BYGGESAG

Byggesag jr. nr. 4659 E 2268

Andragende af 4. marts 1957 angående opførelse af en grund-
muret nybygning i een etage, forsynet med fladt tag, takket med tag-
pap, indrettet til beboelse, opvarmet med oliefyret centralvarme
(samt opførelse af cykleskur i forbindelse med halvtag til bilparke-
ring *ikke opført 19/11 57*)

Hannelundsvej nr. 3

Bente Udøen.

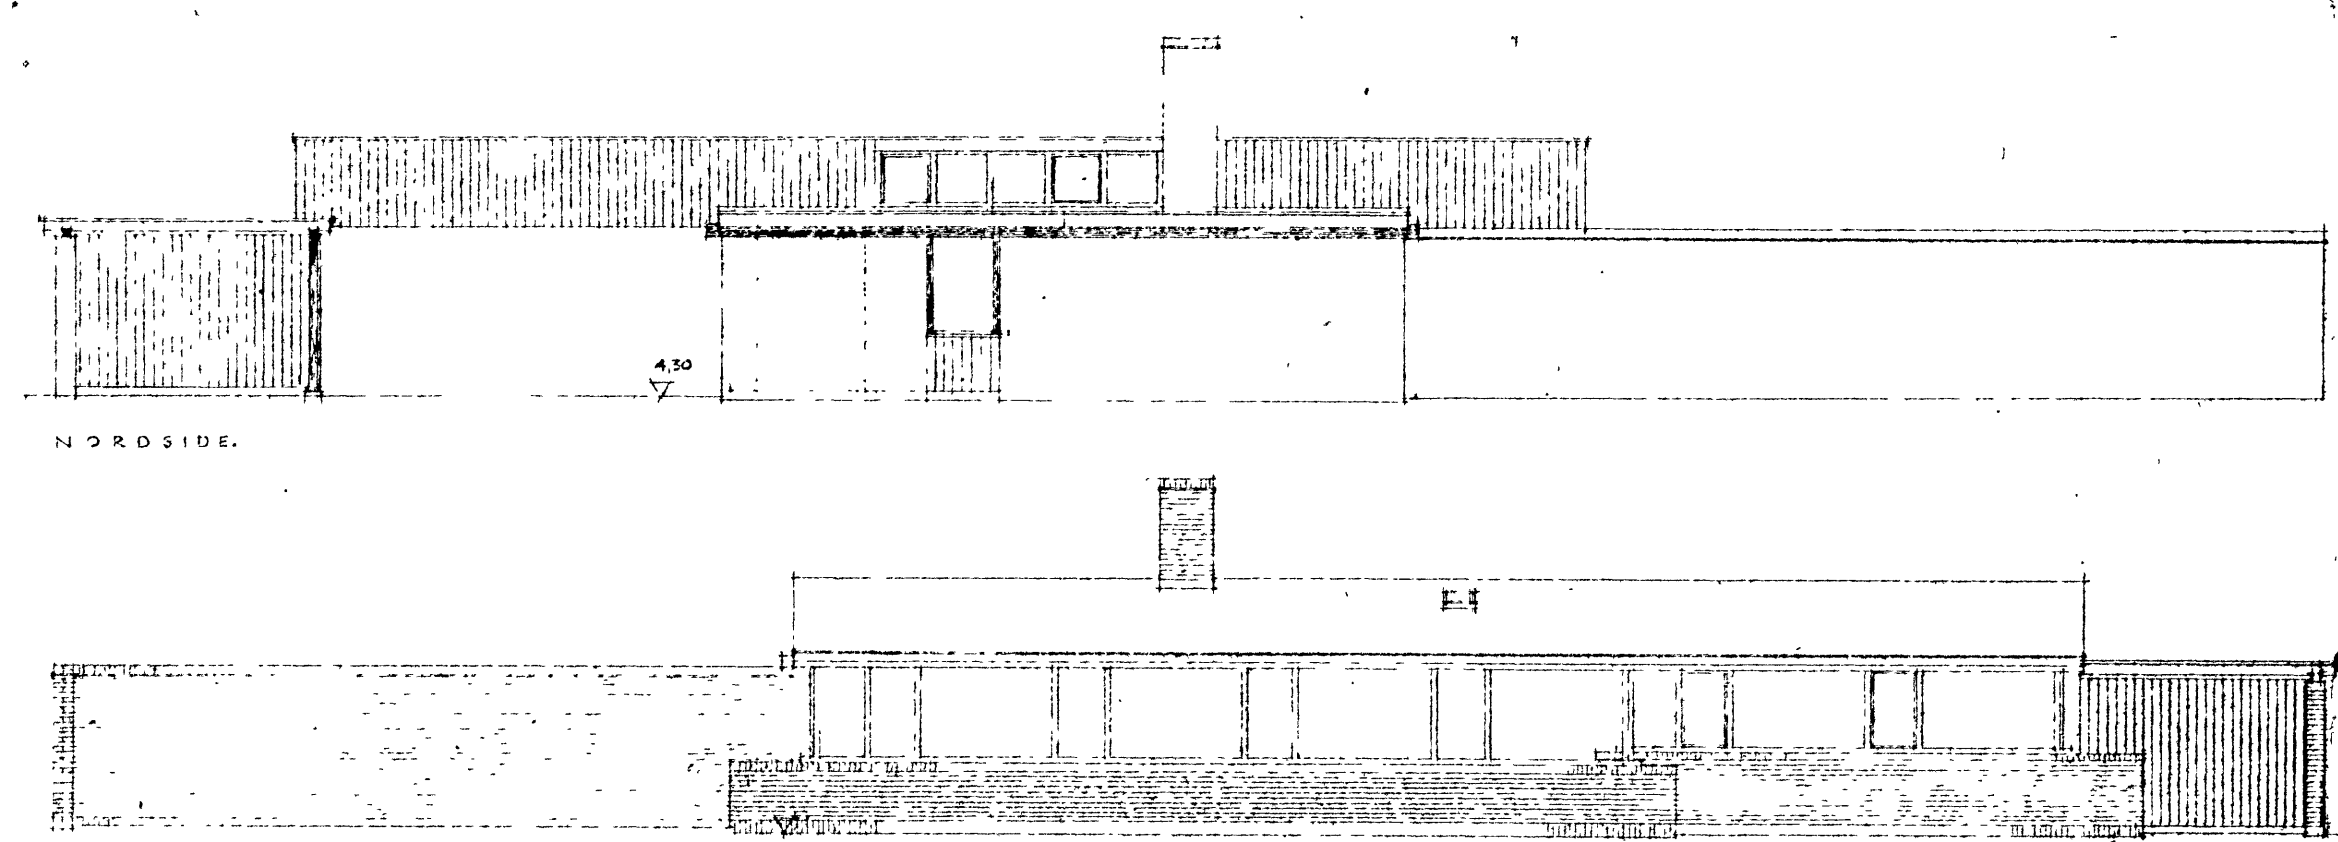
- 1) at nærværende approbation intet foregriber med hensyn til andre myndigheders påtaleret,
- 2) at nærværende approbation ikke vedrører ordning af afløbsforholdene, der i overensstemmelse med afløbsregulativet vil være at anmelde for kommunens tekniske forvaltning som selvstændig, sag og at kloakarbejdet og sanitetsarbejdet skal udføres af her i kommunen autoriserede mestre,
- 3) at forsyningsledninger for koldt og varmt vand samt gas skal udføres af en her i kommunen autoriseret vand- og gasmester,
- 4) at før bygningsattest udstedes, skal rettet tegning fremsendes hertil og vedlagte husnummer, der skal midlertidig anbringes under husets opførelse, skal være endelig opsat,
- 5) at cykleskur og garagetag max. må være 22 m² bebygget areal,
- 6) at loftshøjden i det med hobbyrum nævnte værelse skal være mindst 2,50 m.

Under henvisning til Deres samtale med stadsingeniør A.B. Schilder skal det herved meddeles, at tilladelse til at udføre loftshøjde på 2,22 m i hobbyrum i ovennævnte nybygning kan gives på betingelse af, at muren mellem stue og hobbyrum fjernes fuldstændig, samt på betingelse af at den gennemsnitlige loftshøjde i spiseplads, opholdsstue og hobbyrum ikke er under 2,50 m.

Idet jeg takker for byggetilladelse af 12. ds. vedrørende ovennævnte sag, skal jeg med hensyn til punkt 6 tillade mig at ansøge om dispensation fra bygningsreglementets § 66, saaledes at loftshøjden i hobbyrummet maa gøres 2,22 m.

Rummet, der staar i aaben forbindelse - uden dør - med opholdsstuen, skal anvendes som en arbejdskrog med karakter af herreværelse, og vil ikke blive anvendt til soverum.

Af hensyn til underkanten paa de højtsiddende vinduer i køkken og bad vil det være meget uheldigt at forhøje hele den nordlige fløj, saa de 2,5 m loftshøjde opnaas. Kun at hæve taget over hobbyrummet vil være en afgjort arkitektonisk forringelse af facaden mod Hannelundsvej.

Rummet er 7,1 m², hvilket med den paatænkte loftshøjde giver 15,6 m³. Hvis det kan lette dispensationsmeddelelsen, er det muligt at forlænge rummet 0,72 cm, hvorved arealet bliver 9,1 m² og rumindholdet 20,2 m³. Herved skulle betingelsen i § 66 for at opnaa tilladelse til lavere loftshøjde i enkelte beboelsesrum være iagttaget.

Ved skrivelse af 17.ds. har De for ejeren af ovennævnte ejendom fru Alice Andersen ansøgt om dispensation fra bygningsreglementets § 66, loftshøjde, i anledning af at hobbyrum i projekteret nybygning ønskes udført med en gennemsnitsloftshøjde på 2,22 m.

Idet jeg takker for tilladelse af 3. ds. vedrørende loftshøjde i hobbyrum, fremsender jeg hermed ønskede redegørelse for at den gennemsnitlige loftshøjde i spiseplads, opholdsstue og hobbyrum ikke er under 2,5 m.

Opholdsstuens areal	27,1 m ²	rumfang	71,5 m ³
spisepladsens	- 16,3 -	-	39,6 -
hobbyrummets	- 7,1 -	-	15,7 -

Ialt areal 50,5 m² rumfang 126,8 m³

50,5 m² med loftshøjde 2,5 m giver 126,3 m³

I den anledning skal det meddeles, at bygningskommissionen i sit møde den 20.ds. har behandlet andragendet og vedtaget ikke at meddele den ønskede dispensation, hvorfor hobbyrum må udføres med en gennemsnitsloftshøjde på 2,50 m.
